## 改善箇所説明図

### 不具合発生箇所

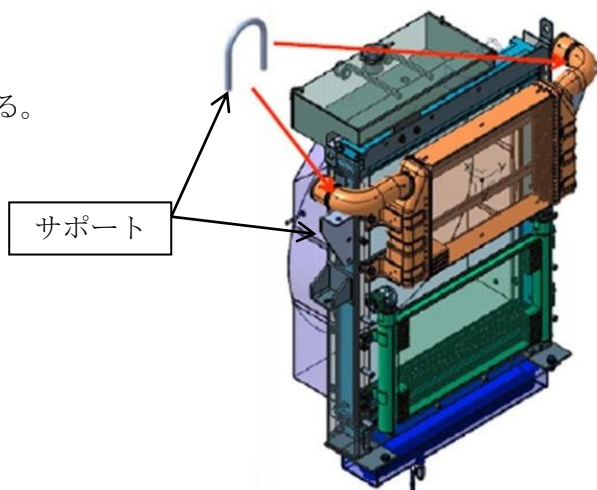
ホイールクレーンの原動機吸気装置において、インタークーラパイプの強度不足により亀裂が生じるものがある。そのため、そのままの状態で使用を続けるとパイプが破断し、エンジンの出力が低下するおそれがある。

全車両、インタークーラのパイプにサポートを追加する。併せて、パイプを点検し、異常がある場合にはインタークーラを新品に交換する。

識別：追加したサポートにより識別する。
